MARGE.	**ARCHITECT** MARGE architecten bv Sassevaartstraat 46/209, 9000 Gent +32 9 311 53 66 info@margeprojecten.be	**BOUWHEER** Glenn Leboeuf en Janne Thys Lieven De Winnestraat 46 9000 Gent	**PROJECT** Verbouwing van een bestaande burgerwoning GENT, afdeling 15, sectie F, nummer 2036N2	**PLANTITEL EN TOESTAND** Nieuwe toestand Plan eerste verdieping	schaal 1:100 meeteenheid cm bladformaat A3 fase BA datum 25/03/2024 plan BA_LWSG_P_N_+1

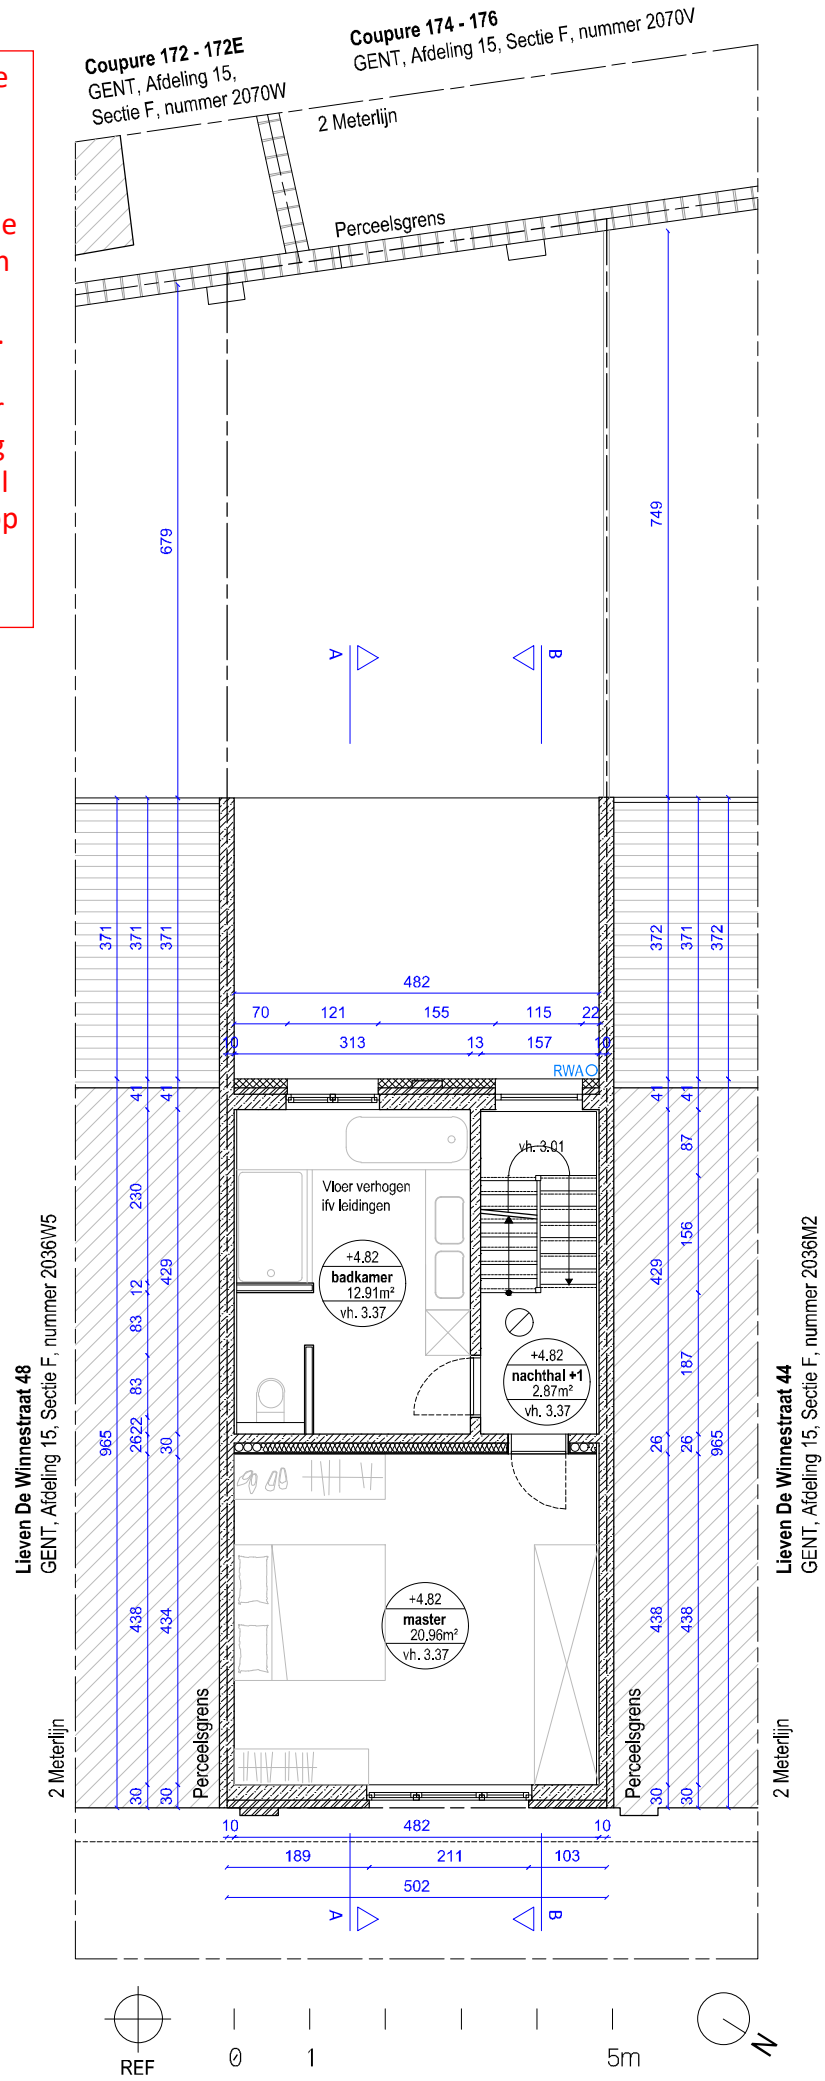
ZIE BIJZONDERE VOORWAARDE(N)

Slechts enkele voorwaarden werden grafisch aangeduid op de plannen.
Voor alle andere voorwaarden wordt verwezen naar de beslissing

Alle resterende waardevolle en oorspronkelijke interieurelementen moeten zichtbaar behouden blijven. Dit omvat de paneeldeuren, de schouwen met hun schouwmantel van de kamers in de kelder en eerste verdieping aan de straatzijde, de hoofdtrap (met uitzondering van de keldertrap) en het resterende moulureplafond in de kamer kelder straatzijde. De indeling van de fietsenberging moet afgestemd worden op het behoud van de vloer gelijkvloerse verdieping straatzijde. De indeling van de badkamer eerste verdieping, strijklokaal en alle slaapkamers moet afgestemd worden op het behoud van de schouwen en hun schouwmantel in deze ruimten.
